**島根原子力発電所第2号機
固体廃棄物処理系（固化系）設備に係る
設計及び工事計画認可申請について**

**2023年12月4日
中国電力株式会社**

固体廃棄物処理系（固化系）設備に係る工事計画の変更内容

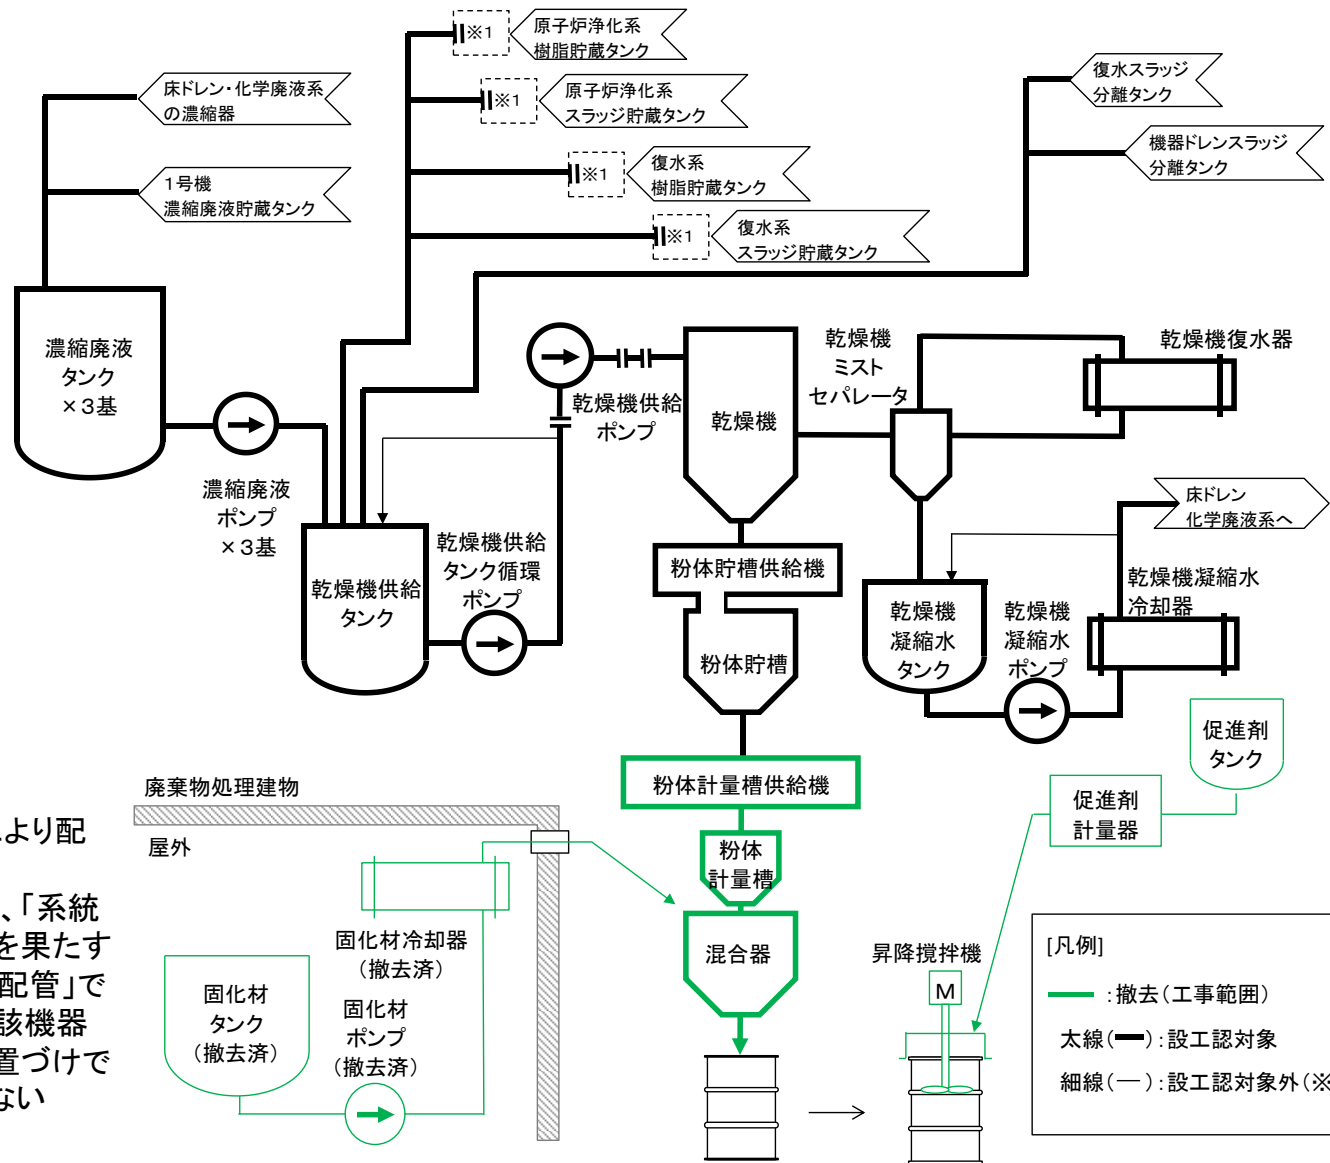
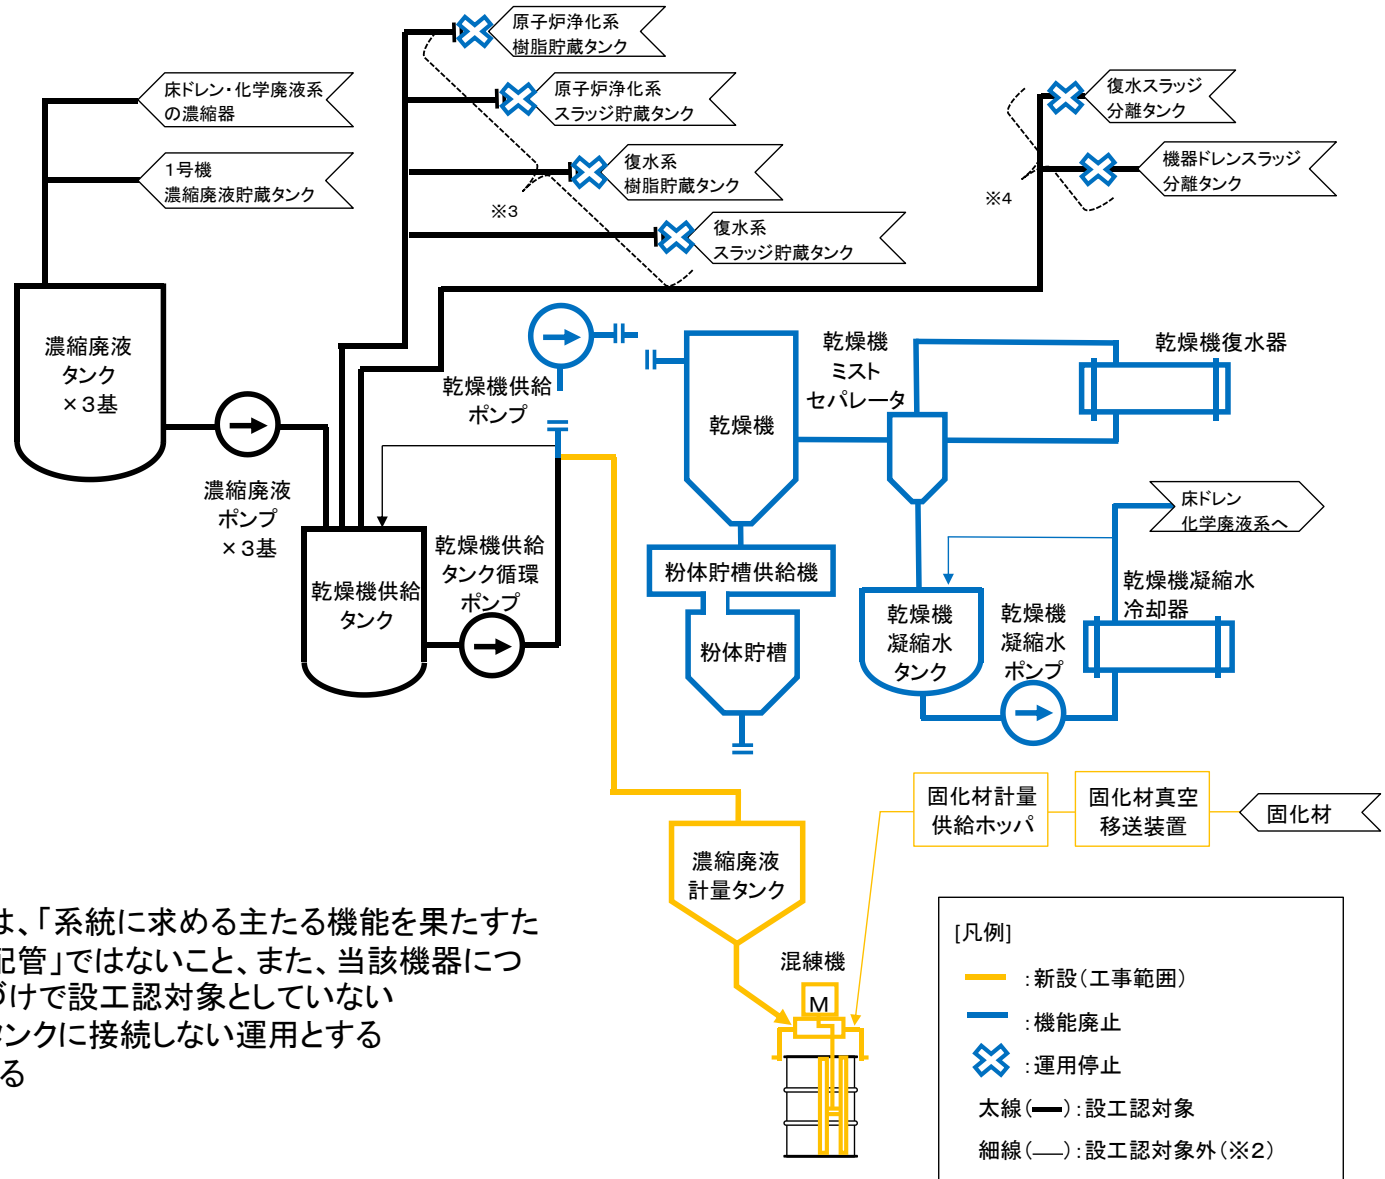
- ドラム詰装置をプラスチック固化式からセメント固化式に変更するため、プラスチック固化に係る機器である粉体計量槽供給機、粉体計量槽および混合器等のプラスチック固化に用いる機器を撤去および乾燥機、粉体貯槽供給機および粉体貯槽等の粉体化处理に用いる機器を機能廃止し、新たにセメント固化に係る機器として、濃縮廃液計量タンクおよび混練機等のセメント固化に用いる機器を新たに追設する。
- 使用済樹脂、フィルタ・スラッジ等をドラム詰装置に移送・処理する運用を停止する。
- 設備変更の概要を次ページの系統図に示す。
